## 改善箇所説明図

### 基準不適合発生箇所

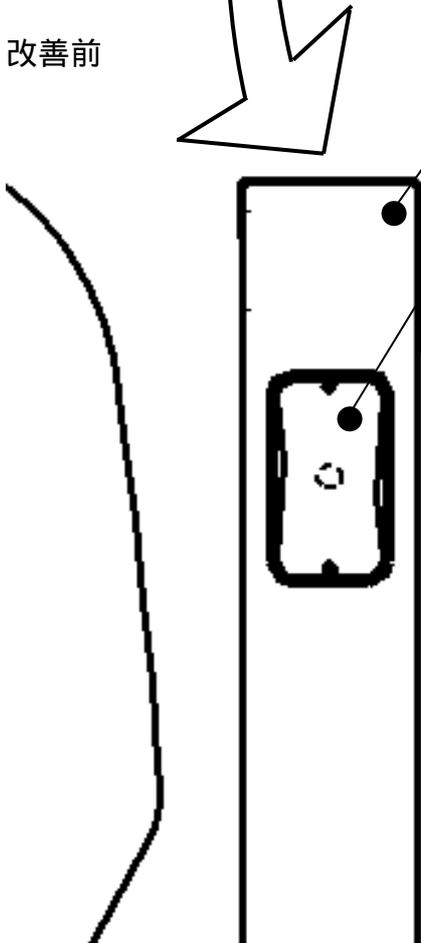
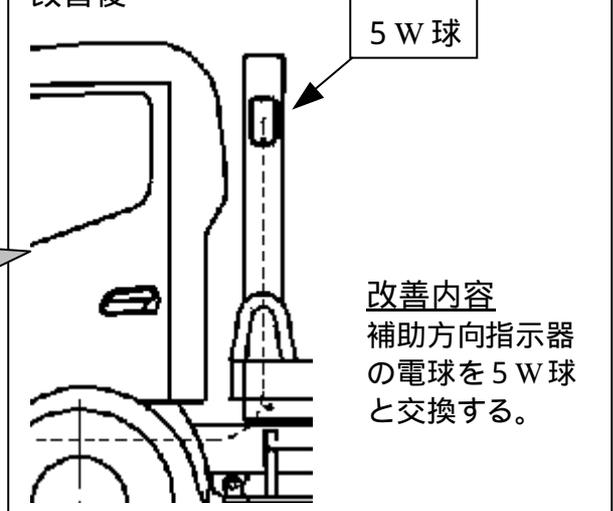
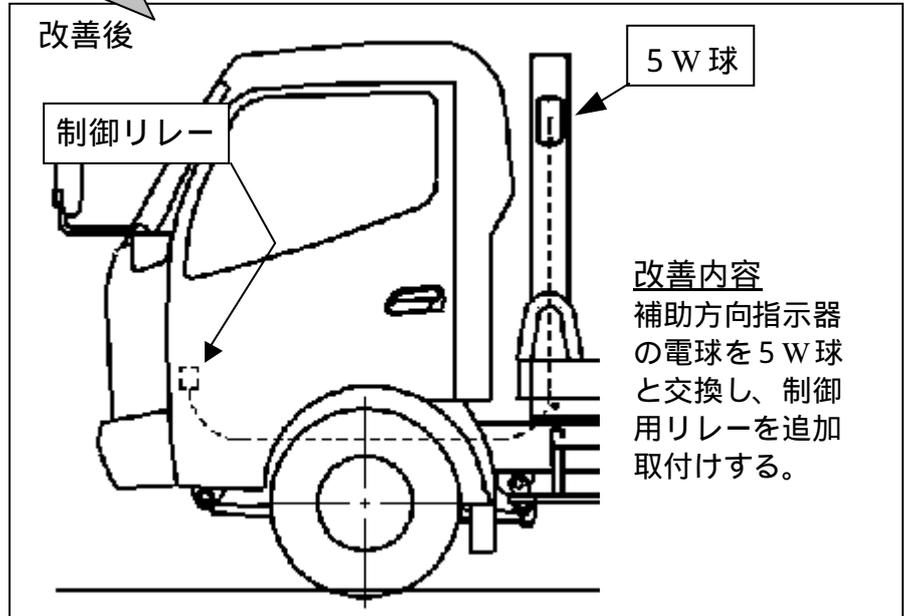
車両運搬車において、増設した補助方向指示器の選定が不適切なものがある。そのため、自動車の前面または後面に備える方向指示器が正常に作動しなくなった場合に、運転者席の作動状態表示装置の点滅灯の点滅回数に変化しないものがある。

注  内は交換・追加部品を示す。
